חוות דעת הנדסית

התבקשתי ע"י [REDACTED] לבצע בדיקה הנדסית לליקויי בנייה בדירה מס' 23 הממוקמת בקומה 6 בבית מגורים משותף הממוקם ברחוב [REDACTED].

הדירה נרכשה מחברת [REDACTED] בע"מ. הבדיקה נערכה יום לאחר מסירת הדירה.

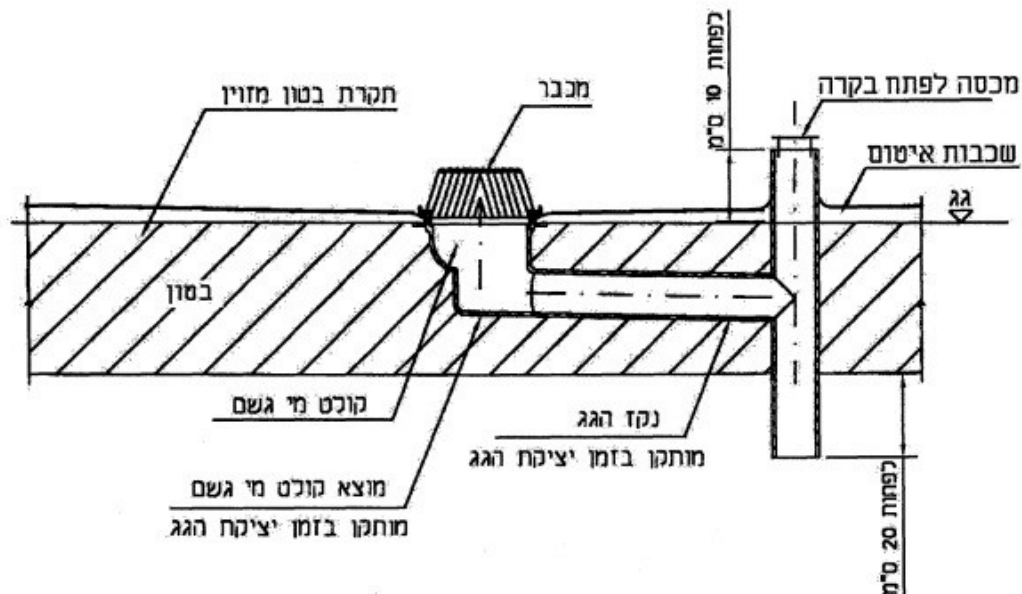
15.5 קטגוריה	אינסטלציה סניטרית וניקוז
הליקוי	אין מכסה רשת בקופסת ניקוז
תקן	ת"י 1205 חלק 2
דרוש	התקנת מכסה רשת.
מחיר	150 ש"ח (מחיר ליחידה: 150 ש"ח, כמות: 1 יח')
